INFORME DE AUDITORÍA N° 020-2025-2-0402-AC

AUDITORÍA DE CUMPLIMIENTO
MUNICIPALIDAD DISTRITAL MARIANO DÁMASO
BERAÚN, PROVINCIA DE LEONCIO PRADO,
DEPARTAMENTO DE HUÁNUCO

EJECUCIÓN CONTRACTUAL, SUPERVISIÓN,
RECEPCIÓN Y LIQUIDACIÓN DE LA OBRA
“MEJORAMIENTO, INSTALACIÓN DEL SISTEMA DE
AGUA POTABLE, ALCANTARILLADO Y LETRINAS DE
LAS LOCALIDADES DE CHUNATAHUA, CAYUMBA, INTI
Y LOTA (VALLE DEL MONZÓN) DISTRITO DE MARIANO
DÁMASO BERAÚN – LEONCIO PRADO – HUÁNUCO”

PERÍODO: 13 DE OCTUBRE DE 2020 AL 30 DE DICIEMBRE DE 2023

Imágenes n.º 73 al 76
Disposición Sanitaria de Excretas – Cayumba

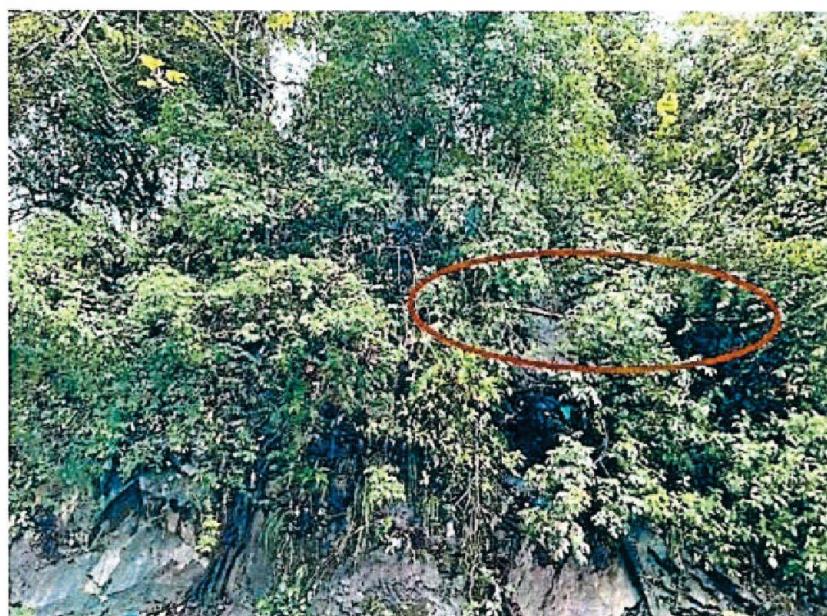
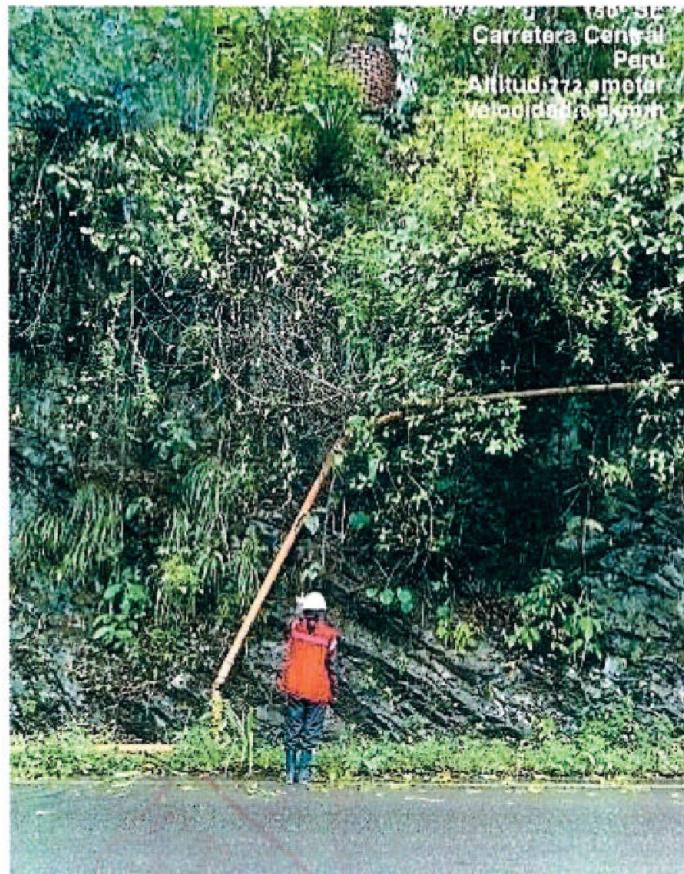
Con respecto a la disposición sanitaria de excretas en la localidad de Cayumba, el adicional de obra n.º 03 planteó agrupar 14 viviendas para ejecutar un sistema con un biodigestor y pozo percolador de mayor capacidad debido a la falta de espacio para la instalación de biodigestores y pozos de percolación, con respecto a las 3 viviendas restantes estas disponían de espacio para ejecutar dichos componentes, pero se verificó en campo que estas viviendas poseen una instalación a través de una tubería de desagüe que se extiende en forma paralela a la vía nacional Huánuco-Tingo María hasta una alcantarilla por la cual atraviesa la carretera y vierte las aguas recolectadas a un terreno cercano al río Huallaga; es decir, no se ejecutaron 3 instalaciones de biodigestores.

Imagen n.º 73: Se aprecia tubería de desagüe instalada en el talud superior de la vía.

Imagen n.º 74: Se verifica que la tubería de desagüe cruza la vía nacional a través de una alcantarilla.

Imagen n.º 75: Se aprecia tubería PVC de desagüe conducida a través de la alcantarilla existente.
